Рабочая группа по пассивной безопасности

Семьдесят пятая сессия

Пункт 7 предварительной повестки дня

**Правила № 16 ООН (ремни безопасности)****Предложение по поправкам серии [11]  
к Правилам № [16] ООН (ремни безопасности)****Представлено экспертами специальной группы по сигнализаторам  
непристегнутого ремня безопасности\***

2. Схемы знаков официального утверждения ремней безопасности (см. пункт 5.3.5 настоящих Правил)

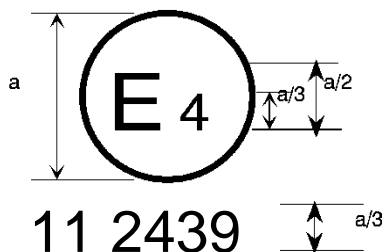
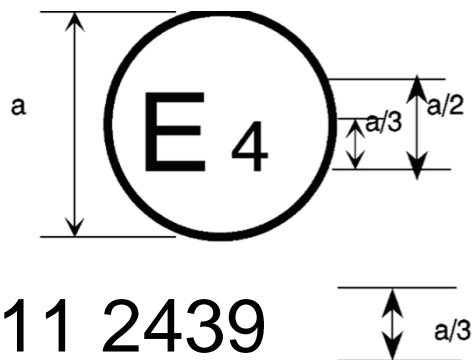
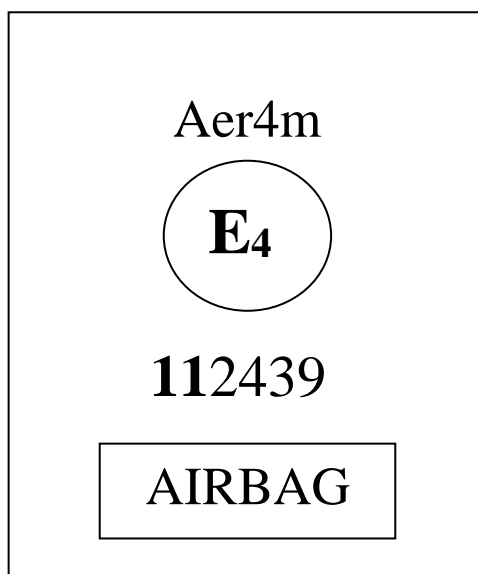
Ремень безопасности... в момент предоставления официального утверждения настоящие Правила уже включали поправки серии 06, 07, 08, 09, 10 или **11**.

Ремень безопасности... в момент предоставления официального утверждения настоящие Правила уже включали поправки серии 06, 07, 08, 09 или **11**.

Ремень безопасности... в момент предоставления официального утверждения  
настоящие Правила уже включали поправки серии 06, 07, 08, 09, 10 или **11**.

Ремень безопасности... в момент предоставления официального утверждения  
настоящие Правила уже включали поправки серии 06, 07, 08, 09, 10 или **11**.

Ремень безопасности... в момент предоставления официального утверждения настоящие Правила уже включали поправки серии 06, 07, 08, 09, 10 или 11. Этот ремень не должен устанавливаться на транспортных средствах категории M<sub>1</sub>.

Ремень безопасности... на момент официального утверждения данные Правила уже включали поправки серии 06, 07, 08, 09, 10 или 11. Этот ремень безопасности должен устанавливаться на транспортных средствах, оборудованных подушками безопасности на указанном сиденье».
